Regionalplan Bayerischer Untermain (1)

18. Änderung des Regionalplans: Kapitel 5.2 „Energie“

Auswertung des Beteiligungsverfahrens und synoptische Darstellung der Abwägung

Abbildung 10: Sichtungen Schwarzstorch 2020, beispielhaft

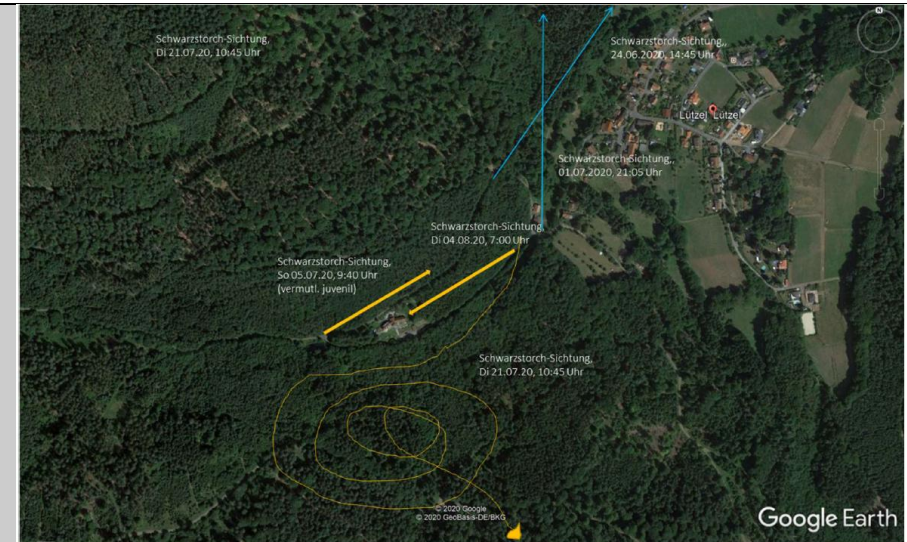
Südlich der Birkenhainer Straße ist auf bayerischer Seite ein Brutplatz des Schwarzstorchs bekannt. Regelmäßig werden in der Talaue bei Lützel (Gde. Biebergemünd) Schwarzstörche, bzw. auch Paare mit Jungen gesichtet, die die Talaue in Richtung Süden verlassen. Offensichtlich wird die Talaue bei Lützel von diesen Tieren als regelmäßiges Nahrungshabitat genutzt. Beispiel für Sichtungen Schwarzstorch 2020 siehe Abbildung 10 (Quelle Sonja Andres, Berthold Andres, Udo Klein, alle Biebergemünd Lützel).

Bei Windenergieanlagen gibt es gemäß Bayerischem Landesamt für Umwelt einen Prüfbereich von 3.000 m, wenn Brutvorkommen bzw. Brutplatz des Schwarzstorchs bekannt sind oder einen Prüfbereich von 10.000 m für regelmäßig aufgesuchte Habitate um geplante Windenergieanlagen. Bei Umsetzungen der Planungen ist deshalb zu befürchten, dass das Vorkommen durch Windkraftanlagen auf den VRG W2a massiv gestört wird. Das geplante VRG W2a (Huckelheimer Wald) ist deshalb wegen fehlerhafter Bewertung des Schutzgutes „Vögel“ zu streichen.

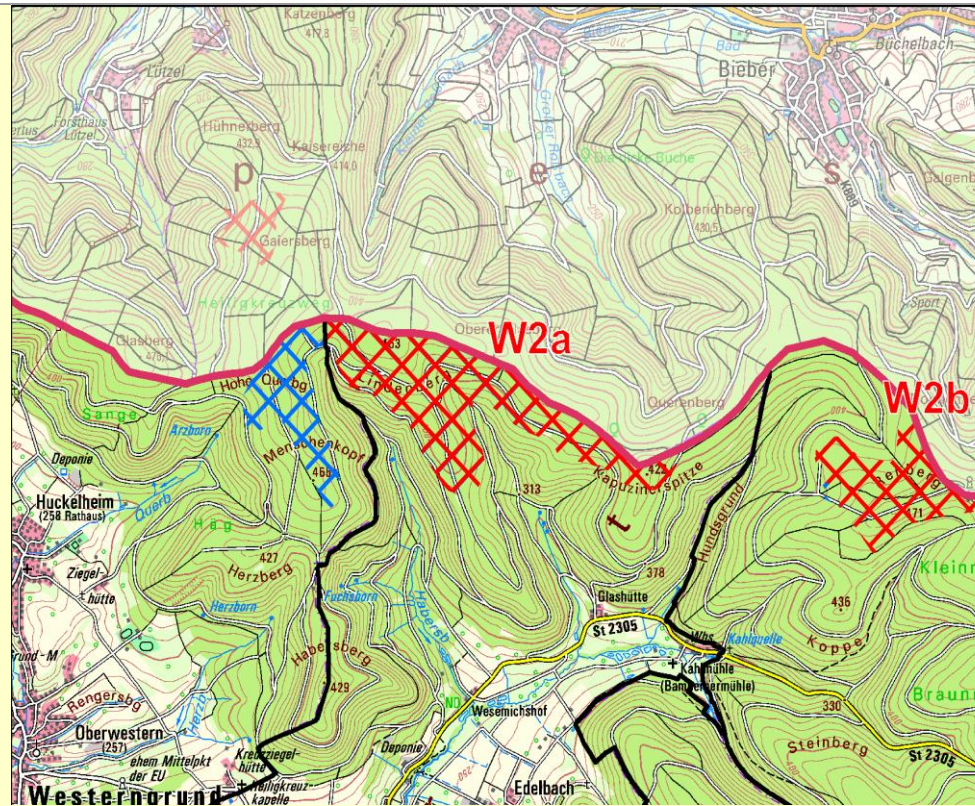
Windenergieanlagenstandorte bekannt und die verfügbaren Anlagentypen ausgewählt sind. Das Erschließungskonzept für einen geplanten Windpark wird ebenfalls detailliert im Rahmen des Genehmigungsverfahrens ausgearbeitet. Die Wirtschaftlichkeit eines Ausbaus von Leitungstrassen und Versorgungswegen sowie der Transport und Wartung der Anlagen liegt im Ermessen des Projektierers / Betreibers. Die projektbezogene Wirtschaftlichkeitsbetrachtung ist nicht Gegenstand der vorliegenden regionalplanerischen Ausweisung geeigneter Gebiete. Bodendenkmäler und Kulturgüter: Innerhalb des VRG-W2a befinden sich keine Bodendenkmäler gemäß der Bayerischen Denkmalliste. Die benannte Birkenhainer Straße ist in der Bayerischen Denkmalliste für die Gemeinden Kleinkahl und Westerngrund nicht aufgeführt. Der höheren Landesplanungsbehörde liegen keine Kenntnisse von Denkmalschutzbehörden aus benachbarten Bundesländern vor, die einen erhöhten Schutzstatus des Kulturguts Birkenhainer Straße erfordern würden. Weiterhin wird der Schutzstatus nach § 2 Abs. 1 Hessisches Denkmalschutzgesetz (HDSchG) durch das VRG-W2a nicht beeinträchtigt. Ein grundsätzlicher Konflikt zwischen einzelnen, kleinräumigen kulturhistorischen Wegen oder Zeugnissen und der Ausweisung eines VRG-W wird auch aufgrund der Größe des VRG-W2a nicht gesehen. Der Umgang mit Bodendenkmälern sowie weiteren Funden im Rahmen der Bautätigkeiten ist im Umweltbericht, Kapitel 3.1.3 erläutert. Eine vollständige Aufzählung kulturhistorischer Zeugnisse jenseits der Denkmalliste kann im Rahmen der Regionalplanung nicht erfolgen. Hinweise auf eventuelle Klagen gegen einzelne hessische Vorranggebiete und der damit einhergehenden Darstellung, diese seien nicht als potentielle Vorbelastung zu werten: Diejenigen benachbarten Windenergiegebiete, welche als potentielle Vorbelastung in den Standortdatenbögen genannt werden, sind Bestandteil eines rechtskräftigen Regionalplans (hier TPEE). Informationen zu möglichen Klagen werden zur Kenntnis genommen. Unabhängig davon, ob tatsächlich bereits WEA auf diesen Vorranggebieten errichtet sind oder nicht, gehen diese in die regionalplanerische Schutzgüterabwägung auch im Sinne einer raumordnerischen Abstimmung ein, sowohl als Vorbelastung als auch etwa bei der Bewertung möglicher Umfassungswirkungen. Potenzielle Vorbelastungen in diesem Sinne zielen auch auf mögliche Synergieeffekte für länderübergreifende Windparks ab. Die Einstufung als potenzielle Vorbelastung des rechtskräftigen VRG 2-308 bleibt demnach bestehen.

Änderungsvorschlag	Auf Grundlage der vorstehenden Abwägung wird der Flächenumfang so geändert, dass der Flächenanteil auf dem Gemeindegebiet Westerngrund entfällt. Der Umfang von W2a reduziert sich hierdurch von 166 ha auf 121 ha. Die Tekturkarte 9 sowie das Standortdatenblatt sind entsprechend zu ändern.

Ausschnitt BayernAtlas mit W2b, Naturwäldern und geforderte Naturschutzkulisse:

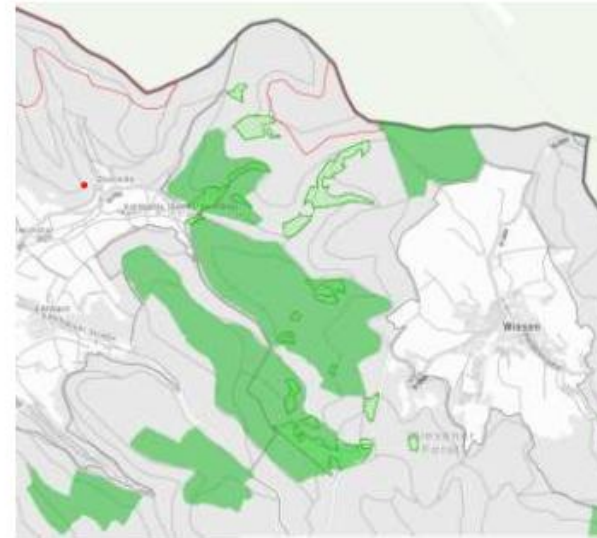
M314, M454, P9	3. sonstige Planungsträger (Körperschaften, Verbände, Versorgungsunternehmen)	Greenpeace Deutsche Sektion e.V.	Tabelle: Problematisch sind aus ökologischen Gründen: • Hoher Anteil von Laubwald mit ökologisch wertvollen Strukturen und mit vielen Altbäumen • Naturwald #5248, 1,9ha, Abstand 250m • Naturwald #5244, 7,5ha, Abstand 0m • Naturwald #5243, 0,7ha, Abstand 110m • Naturwald #5239, 3,0ha, Abstand 430m • Naturwald #5242, 16ha, Abstand 100m • Geforderte Naturschutzkulisse Spessart 2017 PlanGelntal mit 63ha, Abstand 0m teils auch überlappend • Geforderte Naturschutzkulisse Spessart 2017 Stereitberg Hundsgrund, 65ha, Abstand 410m • Teilfläche bewertet 2012 von Greenpeace als wertvoller Laubwald • Gesamter Waldkomplex zwischen Kleinkahl und Wiesen könnte als zukünftige Wildnisfläche als auch als Kernfläche für ein Biosphärenreservat ausgewiesen werden

Bewertung: Ablehnung der kompletten Fläche: Diese Fläche sollte aus der VRG-W Kulisse genommen werden aufgrund von

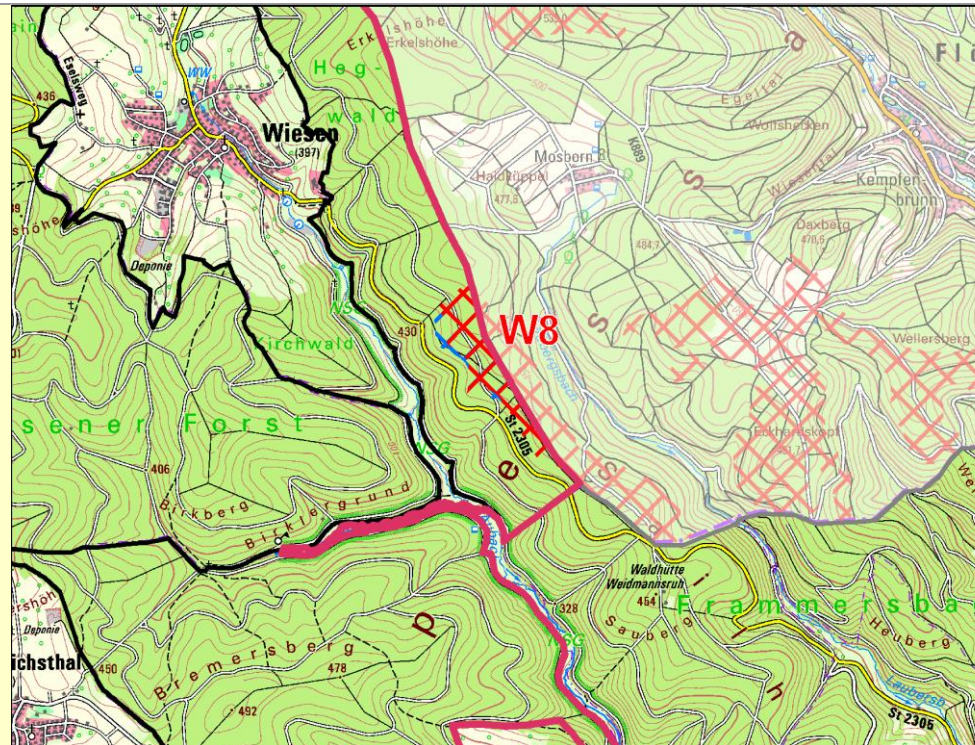
Zeugnissen und der Ausweisung eines VRG-W wird auch aufgrund der Größe des VRG-W nicht gesehen. Der Umgang mit Bodendenkmälern sowie weiteren Funden im Rahmen der Bautätigkeiten ist im Umweltbericht, Kapitel 3.1.3 erläutert. Eine vollständige Aufzählung kulturhistorischer Zeugnisse jenseits der Denkmalliste kann im Rahmen der Regionalplanung nicht erfolgen. Optisch bedrängende Wirkung: Die befürchtete optisch bedrängende Wirkung seitens der Gemeinde Heinrichsthal ist bei einer Entfernung des VRG-W8 von mindestens 3,5 km zum Gemeindegebiet i. d. R. nicht gegeben, siehe § 249 Abs. 10 BauGB. Licht- und Schattenimmissionen, Lärm: Es wird auf die Ausführungen in Anlage 2 zur Begründung des Ziels 5.2.3-08 sowie auf die Ausführungen im vorliegenden Kapitel 3 verwiesen. Das VRG-W8 liegt überdurchschnittlich siedlungsforn, auch im Vergleich mit den übrigen VRG-W der Region. Es ist deshalb grundsätzlich von einer vergleichsweise geringen Einwirkung auf die Siedlungsbereiche und einer geringen Einwirkung im Bereich des Immissionsschutzes zu rechnen. Die immissionsschutzrechtlich voraussichtlich nötigen Abstände von ca. 500 m zu Dorf- und Mischgebieten werden nicht ausgeschöpft, im Gegenteil wurden seitens des Planungsverbands auch Dorf- und Mischgebiete mit dem erhöhten Vorsorgeabstand von 1.000 m versehen, um eine gleichberechtigte Anwendung in Stadt und Land zu ermöglichen. Die konkrete Prüfung immissionsschutzrechtlicher Belange kann nicht Bestandteil der Regionalplanung sein. Die Einhaltung von Grenzwerten ist im immissionsschutzrechtlichen Genehmigungsverfahren im Rahmen der konkreten Projektplanung sicherzustellen. Die im Regionalplan festgelegten Mindestabstände zu Wohn- und Mischgebieten tragen zur vorsorgenden Vermeidung erheblicher Beeinträchtigungen durch Schall- und Schattenimmissionen bei.

Änderungsvorschlag	Auf Grundlage der vorstehenden Abwägung wird der Flächenumfang so geändert, dass 100 m Abstand zu Naturwaldflächen eingehalten werden. Der Umfang von W8 reduziert sich hierdurch von 34 ha auf 30 ha. Die Tekturkarte 9 sowie das Standortdatenblatt sind entsprechend zu ändern.

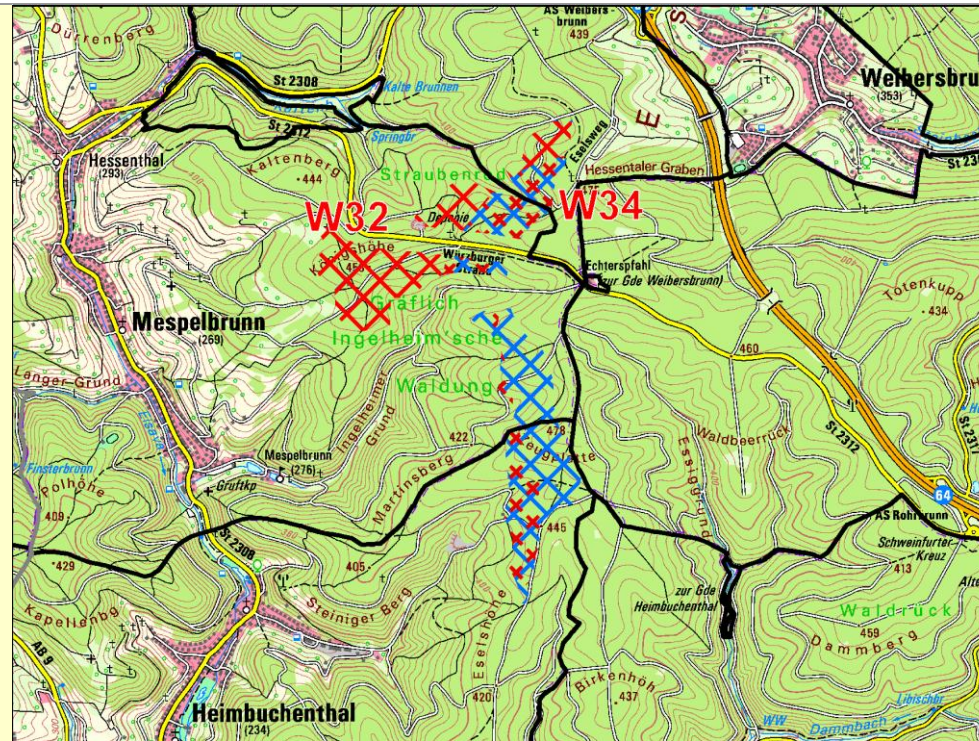
Realisierung einer WEA ist eine Zustimmung und Übereinkunft mit dem Grundstückseigentümer (z. B. Pachtvertrag) erforderlich. Die Regionalplanung legt Vorranggebiete für Windenergie fest und ist nicht zuständig für die Standortplanung von Windenergieanlagen. Die konkreten Standorte für Windenergieanlagen werden im Zuge des anschließenden immissionsschutzrechtlichen Genehmigungsverfahrens beantragt und festgelegt. Mögliche Einschränkungen für Grundstückseigentümer ergeben sich dadurch, dass innerhalb eines Vorranggebietes andere raumbedeutsame Nutzungen ausgeschlossen sind, die der Entwicklung der Windkraft entgegenstünden. Demgegenüber wird dem öffentlichen Belang zum Ausbau der erneuerbaren Energien Vorrang eingeräumt. Eine Verpflichtung zur Bereitstellung von Grundstücken für die Errichtung von WEA oder eine Einschränkung der bestehenden forstwirtschaftlichen Nutzung des Waldgebietes ist mit der Ausweisung des VRG-W nicht verbunden. Zum Umgang mit Belangen des Waldes im regionalplanerischen Verfahren siehe die Ausführungen in Kapitel 3 sowie in Anlage 2 zur Begründung des Ziels 5.2.3-08. Landschaftsbild: Eingriffe in das Landschaftsbild und damit einhergehende punktuelle Auswirkungen auf die Erholungsfunktion sind in gewissem Umfang bei der Errichtung von Windenergieanlagen unvermeidlich. Das Windenergiesteuerungskonzept berücksichtigt diesen Belang, sodass es keinerorts zu einer weitläufigen technischen Überprägung des Landschaftsbildes kommt sowie die Erholungsfunktion nicht maßgeblich gemindert wird. Das Standortdatenblatt stellt die Abwägung zur Eignung und Landschaftsbild dar: <i>„Aufgrund der sehr guten Windhöffigkeit auf den Hochpunkten des Spessart, der günstigen Erschließungsmöglichkeit über die Staatsstraßen 2312 und 2308 mit Anschluss an die BAB 3 sowie der Vorbelastung der Fläche durch die Erdaushubdeponie der Verwaltungsgemeinschaft Mespelbrunn besteht eine überdurchschnittliche Eignung für die Ausweisung eines VRG, die die erforderliche Inanspruchnahme der Bereiche mit überwiegend sehr hoher landschaftlicher Eigenart und hoher Erholungswirksamkeit innerhalb des LSG Spessart an dieser Stelle rechtfertigt.“</i> Aufgrund der Reduktion der Fläche (Abstand SPA-Gebiet, Freihaltung Erholungswald Stufe I, Einführung eines 100 m Abstands zu Naturwaldflächen) wird der optische Eindruck vermindert und damit auch die Beeinträchtigung des Landschaftsbildes reduziert. Überlagerung mit Erholungswald Stufe I: Dem Hinweis des AELF wird gefolgt, die kleinräumige Überlagerung mit Erholungswald Stufe I (RWK II) im Ingelheimer Grund wird zurückgenommen. Die Hinweise des Bergamtes Nordbayern zu möglichen nichttrisskundigen Grubenbauen werden zur Kenntnis genommen und im Standortdatenbogen ergänzt.

Änderungsvorschlag	Auf Grundlage der vorstehenden Abwägung wird der Flächenumfang so geändert, dass die bisherigen Flächen des W32 im Abstand zwischen 500 m und 1.000 m zum SPA-Gebiet Spessart dem VBG-W34 zugewiesen werden. Darüber hinaus wird die Überlagerung mit dem Erholungswald Stufe I zurückgenommen sowie ein Abstand von 100 m zu den Naturwaldflächen eingeführt. Der Umfang von VRG-W32 reduziert sich hierdurch von 97 ha auf 67 ha. Die Tekturkarte 9 sowie das Standortdatenblatt sind entsprechend zu ändern.

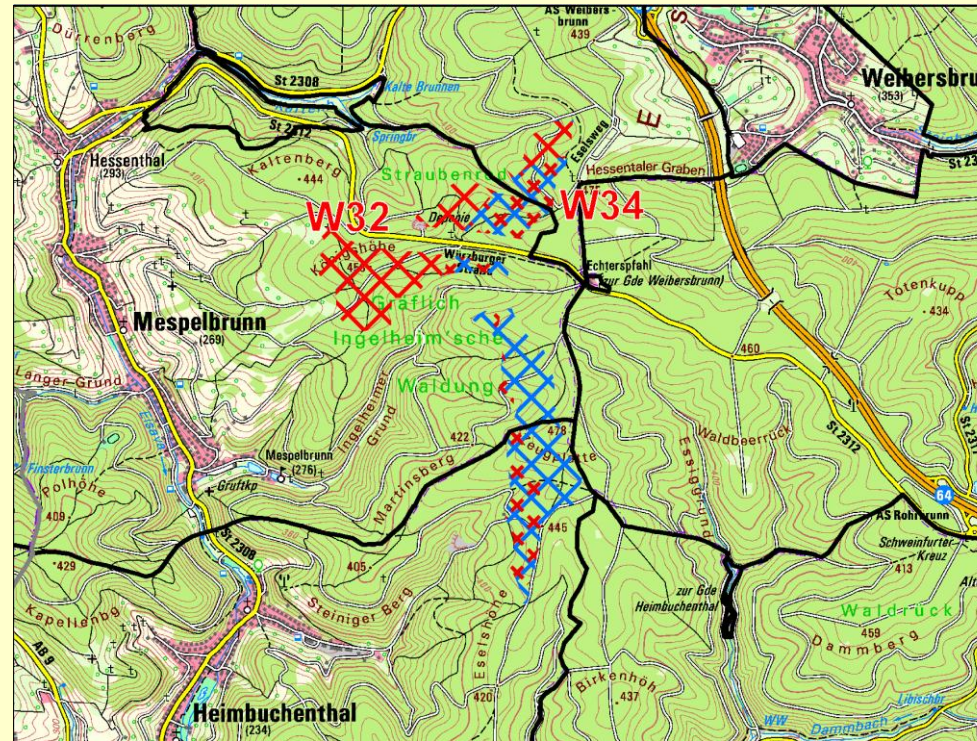
aufgrund der Abstände und der Topografie als gering zu bewerten. Zur allgemeinen Einwendung bzgl. negativer Folgen auf den Tourismus wird auf die Behandlung im allgemeinen Teil (Kapitel 3) verwiesen. Kritik an Aufnahme von VRG-W34 im Rahmen der Verbandsversammlung am 01.10.2024 und an der Einstimmigkeit des Beschlusses: Der Antrag der Gemeinden Mespelbrunn und Heimbuchenthal ging entsprechend der Satzung und Geschäftsordnung des RPV Bayerischer Untermain ein und wurde dementsprechend in der Sitzung behandelt. Die Verwaltung empfahl die Wiederaufnahme der Gebiete entsprechend dem damals vorliegenden Antrag. Die anwesenden Mitglieder der Verbandsversammlung folgten dieser Empfehlung einstimmig. Die nun vorliegende Stellungnahme der höheren Naturschutzbehörde zeigt, dass zumindest Teilflächen von W32 und W34 weitergeführt werden können. Die Kritik an der Einstimmigkeit des Beschlusses wird zur Kenntnis genommen. Hinweise zur Topografie: Das VRG-W ist im Flächenumfang so gewählt, dass im regionalplanerischen Maßstab möglichst geeignete Flächen umfasst sind und steile Hanglagen ausgespart werden. Flächen mit Hangneigungen von mehr als 10 Grad können im Rahmen der Auswertung dargestellt und fachlich berücksichtigt werden, sind aber nicht automatisch ausgeschlossen. Bereiche mit einer zusammenhängend sehr hohen Hangneigung wurden in der Regel vorsorgend nicht weiterverfolgt, sondern es wurden solche Flächen ausgewiesen, die zumindest stellenweise über ebenere Bereiche für die Aufstellung von Windenergieanlagen verfügen. Die tatsächliche Realisierbarkeit von Windenergieanlagen in der jeweiligen Topografie kann erst im Rahmen des Genehmigungsverfahrens anhand der konkreten Standorte festgestellt werden. Konkrete standortbezogene Geländeänderungen und damit möglicherweise einhergehende konkrete Eingriffsminimierungen sind nicht Gegenstand des regionalplanerischen Verfahrens. Landschaftsbild: Eingriffe in das Landschaftsbild und damit einhergehende punktuelle Auswirkungen auf die Erholungsfunktion sind in gewissem Umfang bei der Errichtung von Windenergieanlagen unvermeidlich. Das Windenergiesteuerungskonzept berücksichtigt diesen Belang, sodass es keinerorts zu einer weitläufigen technischen Überprägung des Landschaftsbildes kommt sowie die Erholungsfunktion nicht maßgeblich gemindert wird. Das Standortdatenblatt stellt die Abwägung zur Eignung und Landschaftsbild dar, wonach die gute Erschließbarkeit, die sehr gute Windhöflichkeit sowie die geringen bestehenden Konflikte für die Ausweisung dieser Fläche auch im hochwertigen Bereich des Spessarts sprechen. Aufgrund der erheblichen Reduktion der Fläche (Abstand SPA-Gebiet) und der Herabstufung zum VBG-W wird der optische Eindruck vermindert und damit auch die Beeinträchtigung des Landschaftsbildes reduziert.

Änderungsvorschlag	Auf Grundlage der vorstehenden Abwägung wird der Flächenumfang so geändert, dass zum SPA-Gebiet Spessart ein Mindestabstand von 500 m eingehalten wird. Das Gebiet wird von einem Vorranggebiet zu einem Vorbehaltsgebiet herabgestuft, die bisherigen Flächen des W32 im Abstand zwischen 500 m und 1.000 m zum SPA-Gebiet Spessart werden diesem VBG-W34 zugewiesen. Der ursprüngliche Umfang des VRG-W34 reduziert sich von 75 ha durch die Neuabgrenzung auf 59 ha als VBG-W34. Die Tekturkarte 9 sowie

das Standortdatenblatt sind entsprechend zu ändern. Darüber hinaus ist die neue Festlegung 5.2.3-09 zur Ausweisung von Vorbehaltsgebieten für die Errichtung von WEA (VBG-W) zu ergänzen und entsprechend zu begründen. Auch werden redaktionelle Änderungen an den gesamten Fortschreibungsunterlagen zur zusätzlichen Benennung von VBG-W notwendig.

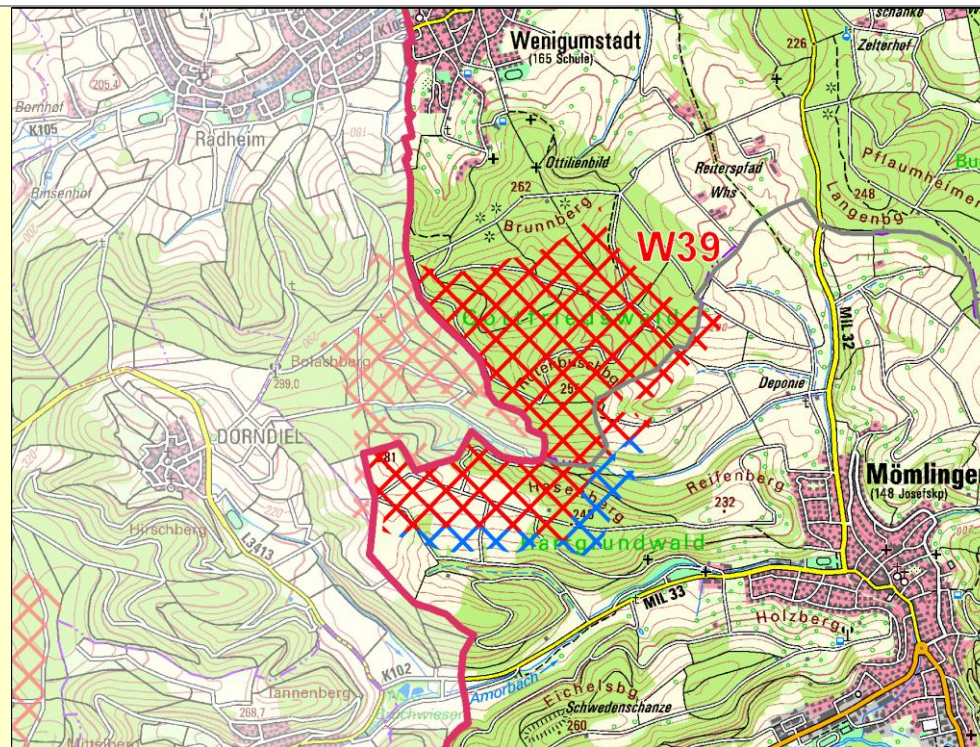
Kritik an **mangelnder Information zur Zahl der WEA auch in Nachbargemeinden**: Eine Information zur Anzahl der WEA im VRG-W39 kann derzeit nicht gegeben werden. Der RPV führt keine Projektierung aus,

sondern legt lediglich Vorranggebiete für WEA fest. Die konkrete Planung der Anlagen erfolgt zu einem späteren Zeitpunkt und ist nicht Gegenstand der regionalplanerischen Regelung und des vorliegenden Verfahrens. Es sind keine Änderungen veranlasst. Grundsätzliche und nicht gebietsspezifische Einwände zu Infraschall, Wertverlust, Naherholung, Eiswurf sowie Carbonfaser, Mikroplastik und weiteren allgemeinen Themen ohne konkreten Flächenbezug: Die Stellungnahmen werden zur Kenntnis genommen, es wird auf die Abwägung in Kapitel 3 verwiesen.
Änderungsvorschlag	Auf Grundlage der vorstehenden Abwägung wird der Flächenumfang von VRG-W39 so reduziert, dass 1.000 m Abstand zum Bebauungsplan Reitanlage Hasenberg sowie 2,5 km Abstand zum Ortsrand Hainstadt-Breuberg zur Reduktion der Umfassungswirkung eingehalten werden. Der Umfang des VRG-W39 reduziert sich von 293 ha auf 260 ha. Die Tekturkarte 9 sowie das Standortdatenblatt sind entsprechend zu ändern.

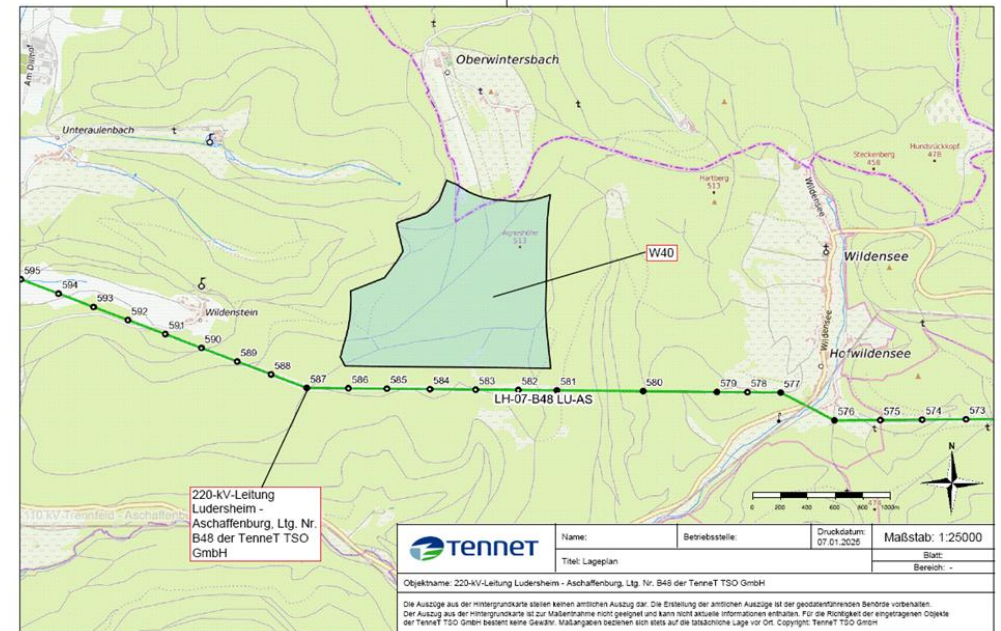
220-kV-Leitung Ludersheim - Aschaffenburg, Ltg. Nr. B48 der TenneT TSO GmbH, Mast 180 – 187
Betroffenheit hier bei W40
